大間原子力発電所審査資料	
資料番号	OM1-CA130-R02
提出年月日	2020年11月16日

大間原子力発電所
地下構造の評価について
(コメント回答 その2)
(補足説明資料)

2020年11月16日
電源開発株式会社

・本資料では、地下構造の評価に係る下表の指摘事項について回答する。

浅部構造の影響確認(プラント南北方向X-X' 断面位置, T.P.-260m, 入射角 0° 東西方向に振動)

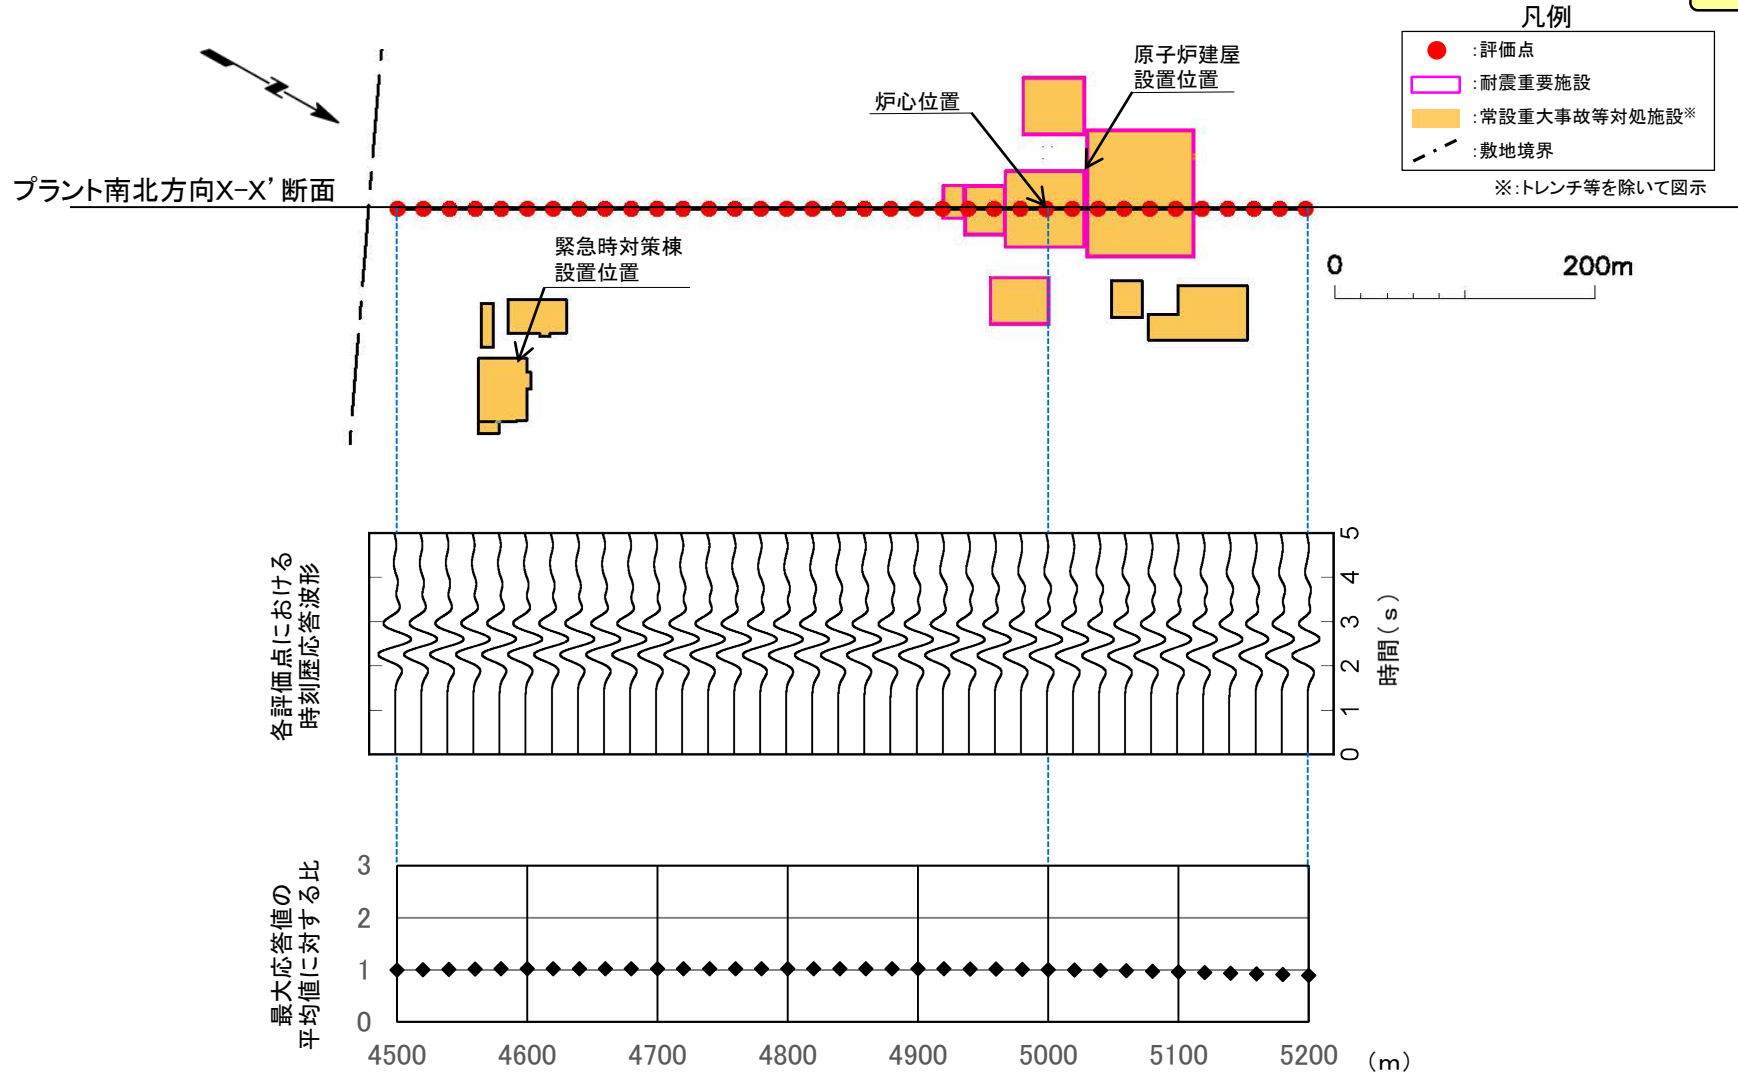
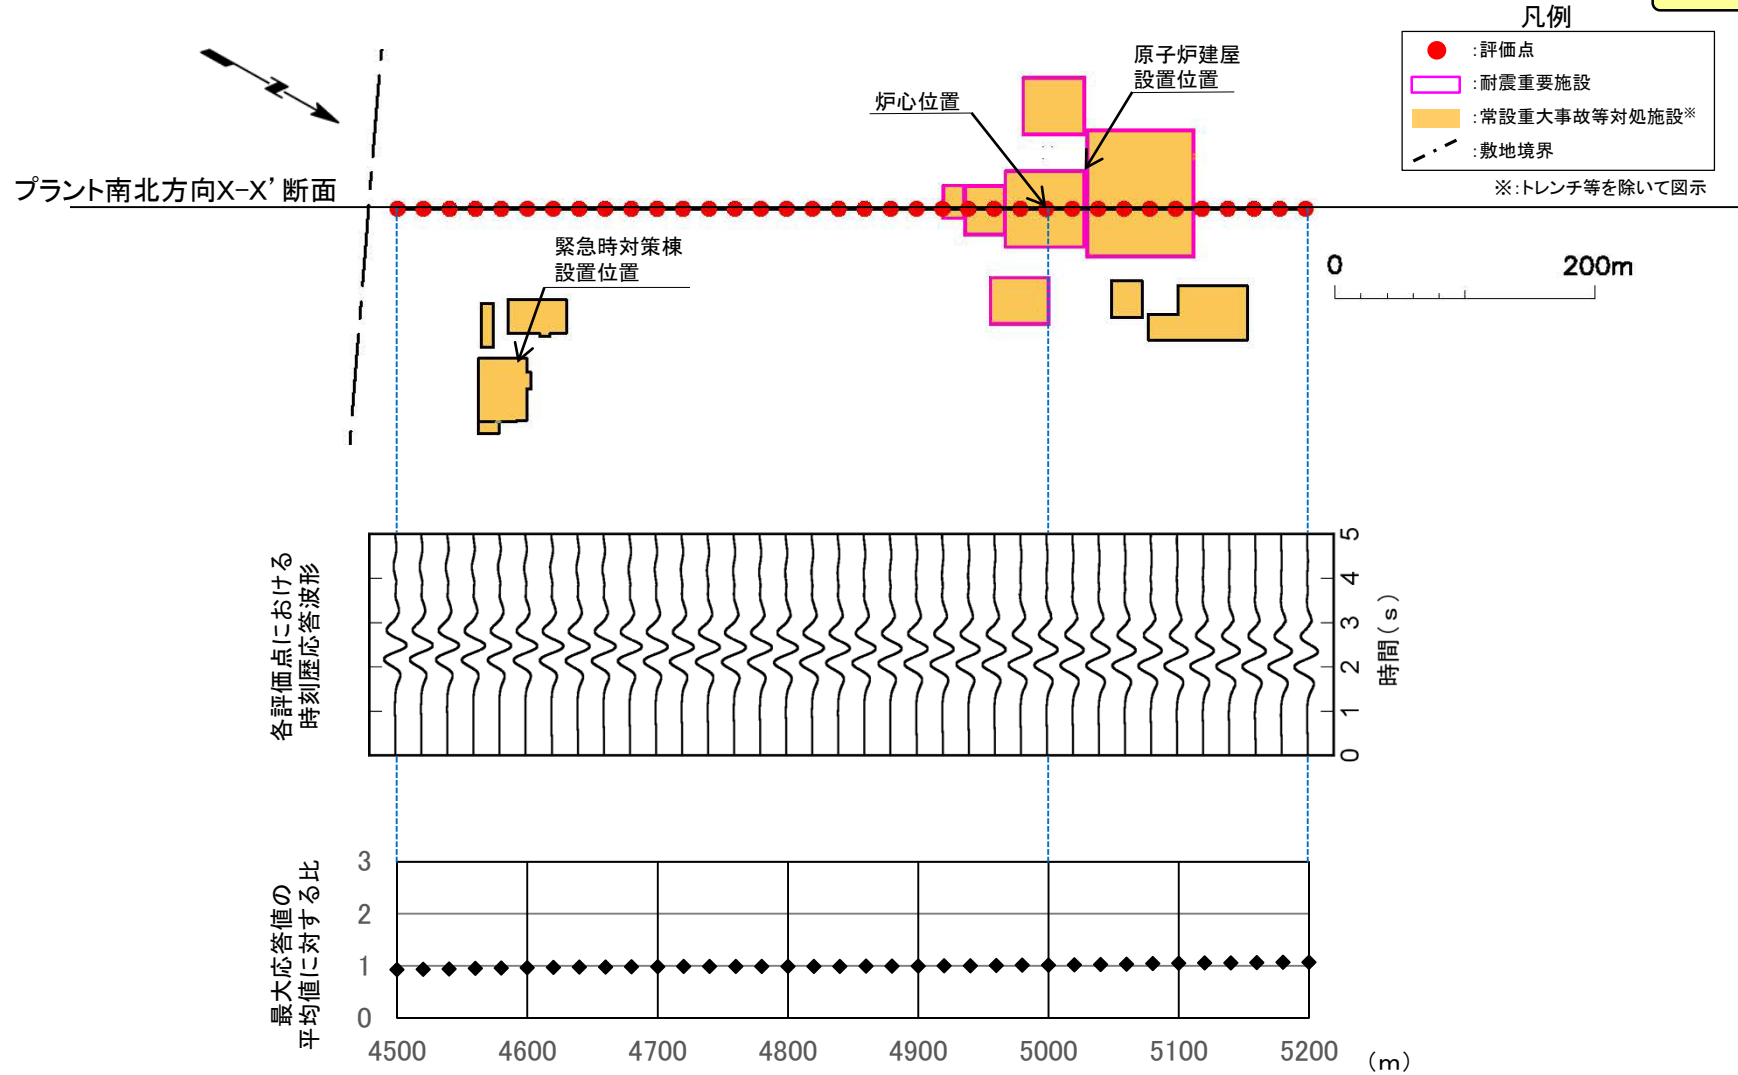
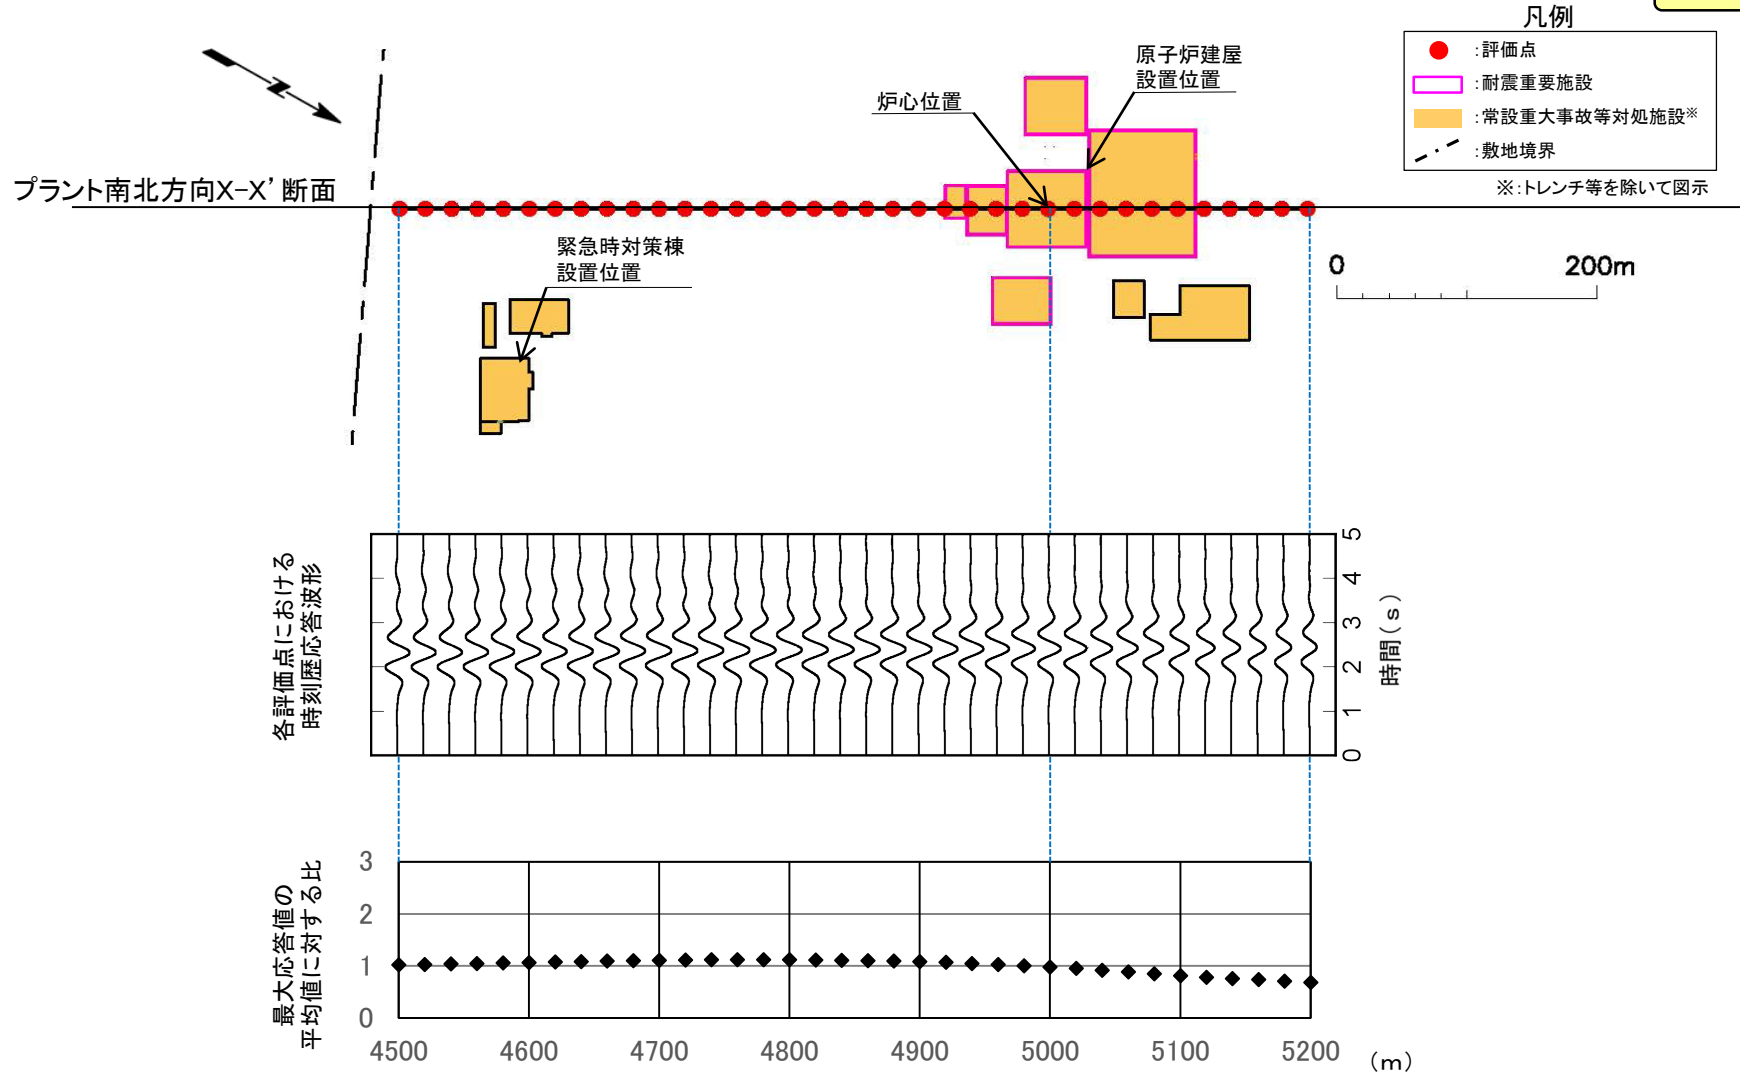
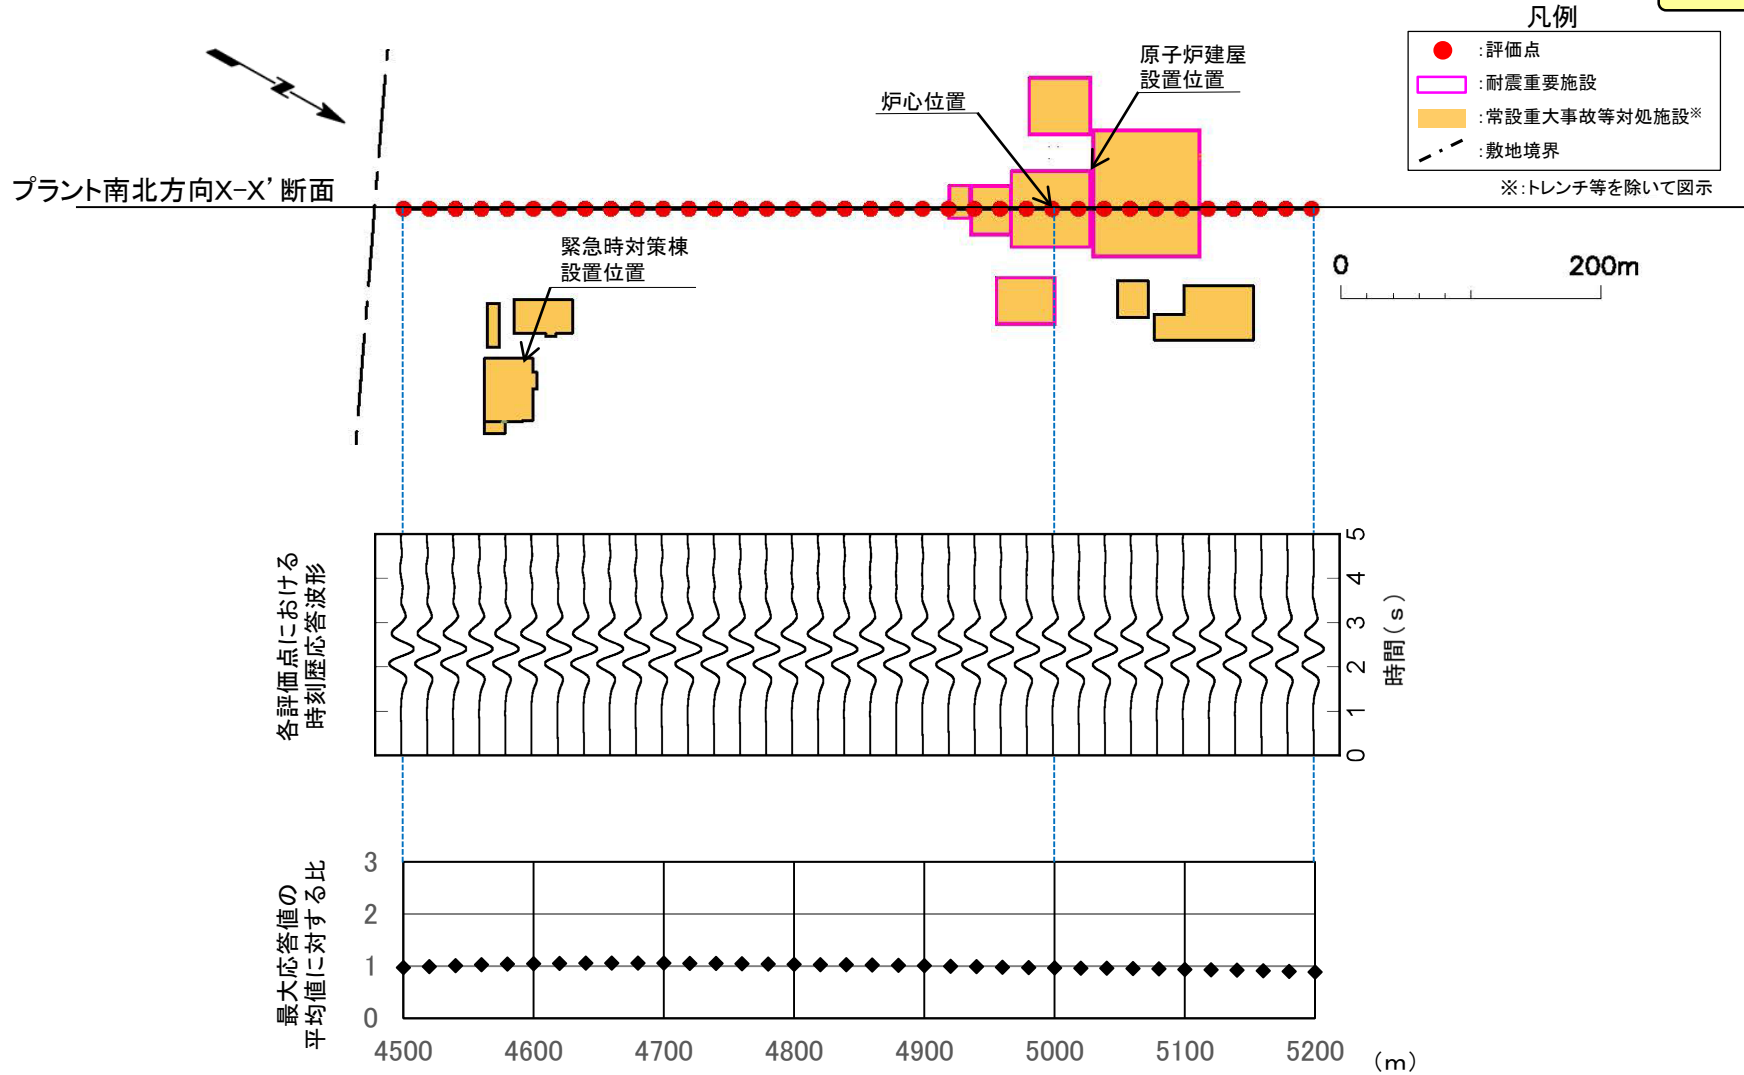
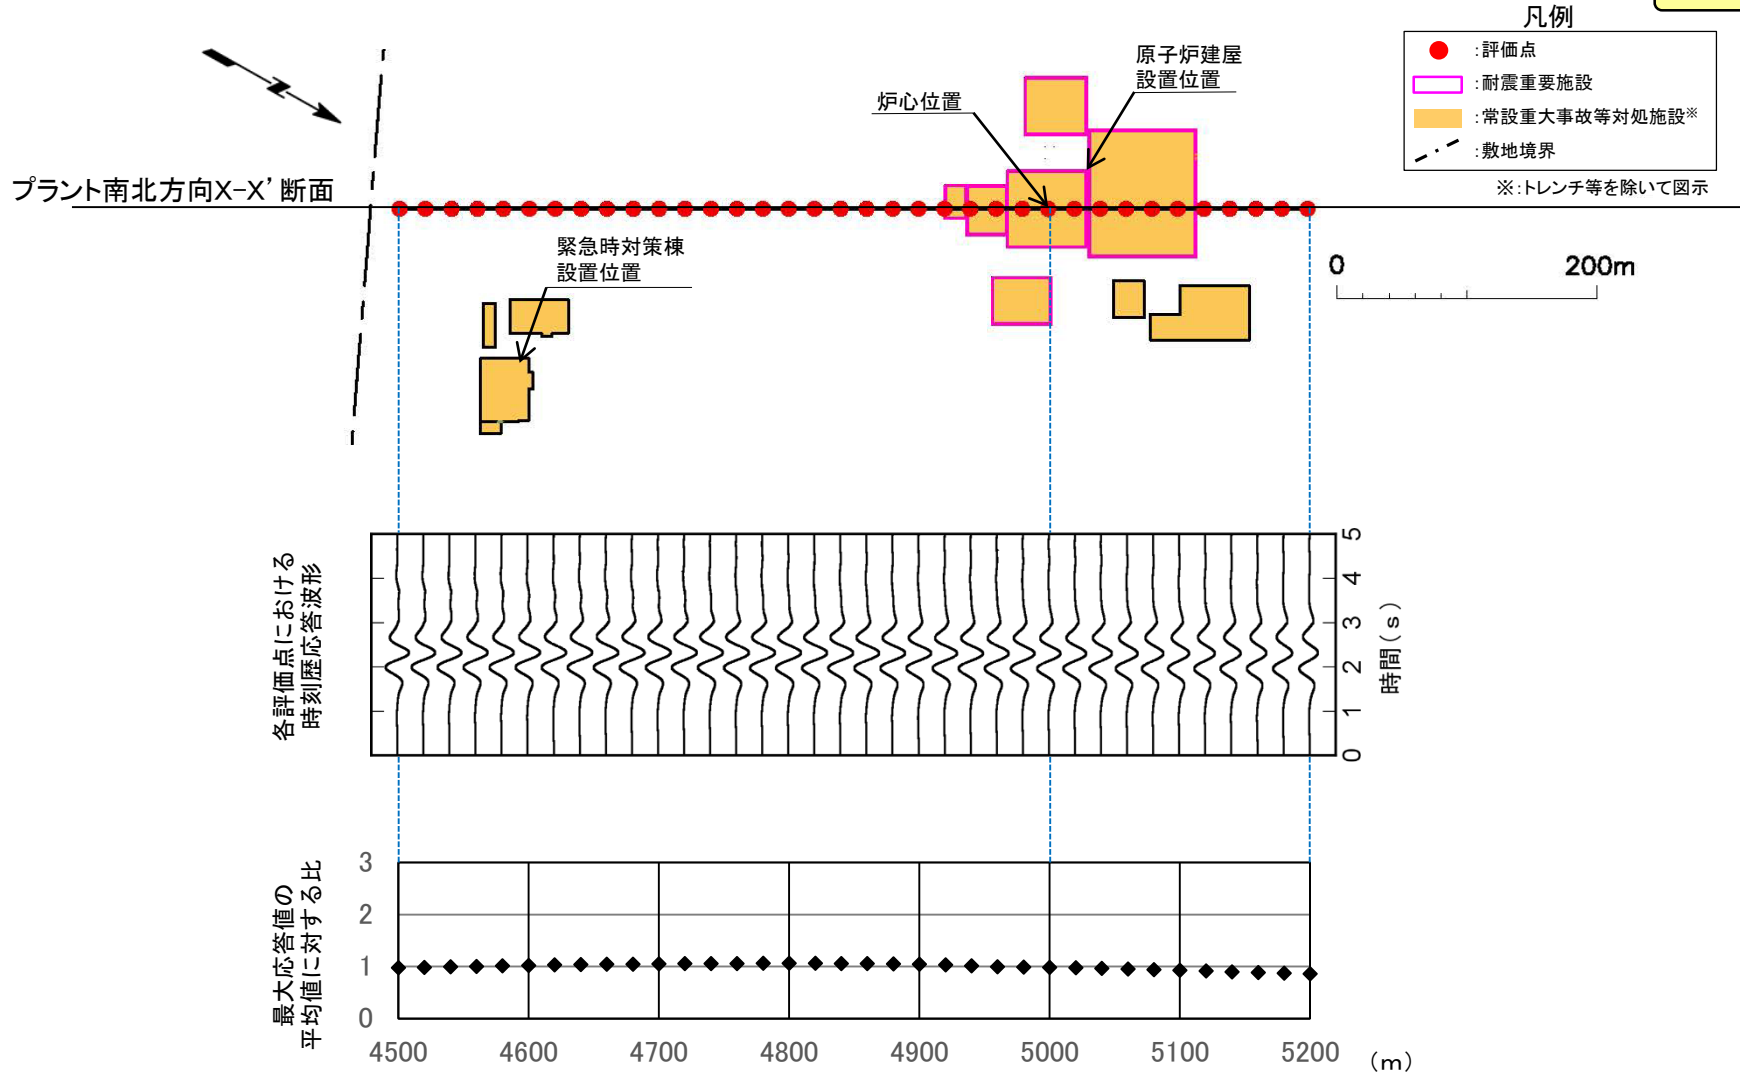
コメントNo.S3-11

- P.2-44～P.2-55に示すとおり, 重要な安全機能を有する施設の設置範囲の解放基盤表面の設定深さ(T.P.-260m)における各評価点の最大応答値は, 安定している。
